工程指示 / 要求簡箋(E.I.)

工程指示編號：EI/ 4294 /22

工程名稱：延坪道住宅項目

工程項目：佛沙窗項目反拍線墊通

名稱	反拍線執通	制圖	DZL	2022.01.06	修改			
材料	20*20*3鋁通	復核	sde	-	日期			
顏色	MILL	批准			圖號	J853-20203-1

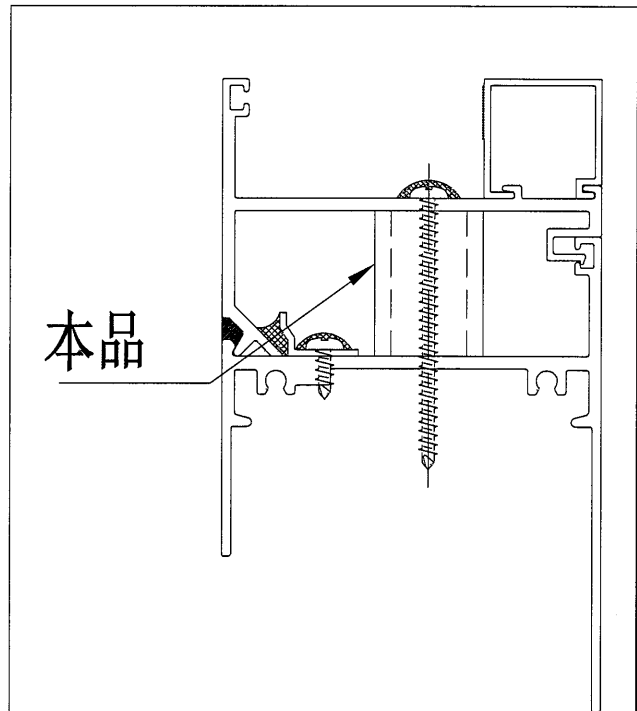
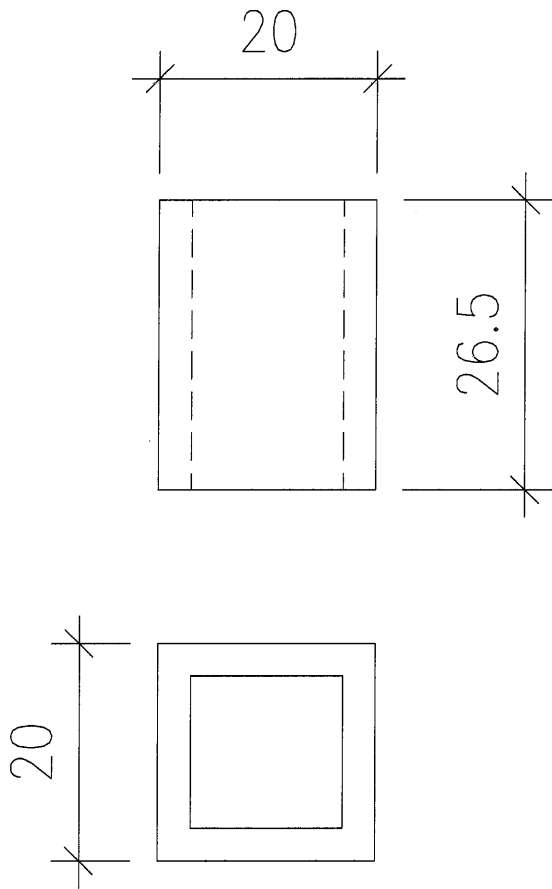
佛沙窗加工，反拍線需加墊通，附上整單工
程墊通數量，請依附件資料加工生產。

序號	座次	數量
1	T2	10
2	T3	20
3	T5	232
4	T6	725
5	T7	255
	備用	58
	合計	1300
